FSN 88200515 Révision: 02

URGENT – Notification de sécurité produit

Notice corrective de matériel médical

Système TEP/TDM Ingenuity TF, version logicielle 4.0.2 (4.0.0.26645) *Problèmes logiciels*

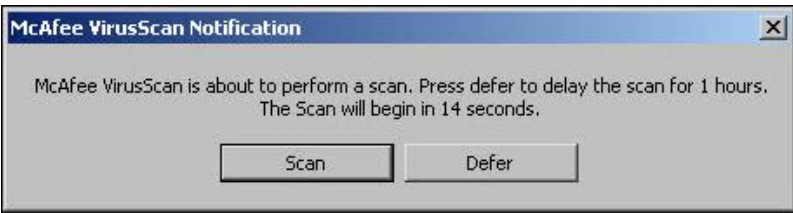
<p>DESCRIPTION DU PROBLÈME ET ACTIONS À METTRE EN ŒUVRE PAR LE CLIENT / UTILISATEUR (suite)</p>	<p>N'augmentez pas le nombre d'images TEP une fois l'acquisition de la TDM à utiliser pour la correction d'atténuation terminée.</p> <p>23) Lors de l'installation initiale du système, le scanner TDM est doté d'un programme commercial antivirus (McAfee) qui est paramétré pour se lancer de manière régulière pendant les heures d'inactivité ou de faible activité du système. Les performances du système sont affectées pendant ces périodes spécifiques.</p> <ul style="list-style-type: none">• Il est possible de démarrer une acquisition clinique normale pendant que le logiciel antivirus est en cours d'analyse. Cependant, si l'utilisateur effectue une acquisition de suivi du bolus, les informations en temps réel types ne s'affichent pas. L'utilisateur risque alors de démarrer l'acquisition clinique avant ou après la période souhaitée, entraînant ainsi un bolus non planifié.• Si l'opérateur effectue une acquisition de suivi du bolus au moment de l'analyse planifiée de l'antivirus et qu'il ignore ou ne voit pas le message McAfee VirusScan Notification (Notification McAfee VirusScan) affiché à l'écran, les informations en temps réel types ne lui sont pas fournies. L'utilisateur risque alors de démarrer l'acquisition clinique avant ou après la période souhaitée, entraînant ainsi un bolus non planifié. <p>Actions à mettre en œuvre par l'utilisateur (23): Lorsque le système est sur le point de lancer l'analyse antivirus, le message suivant s'affiche à l'écran.</p> <div data-bbox="623 1486 1411 1696"></div> <p>Philips Healthcare recommande à l'opérateur de reporter l'analyse antivirus pendant un examen planifié de suivi du bolus en cliquant sur "Defer" (Reporter) dans la boîte de dialogue McAfee VirusScan Notification (Notification McAfee VirusScan) ci-dessus.</p>
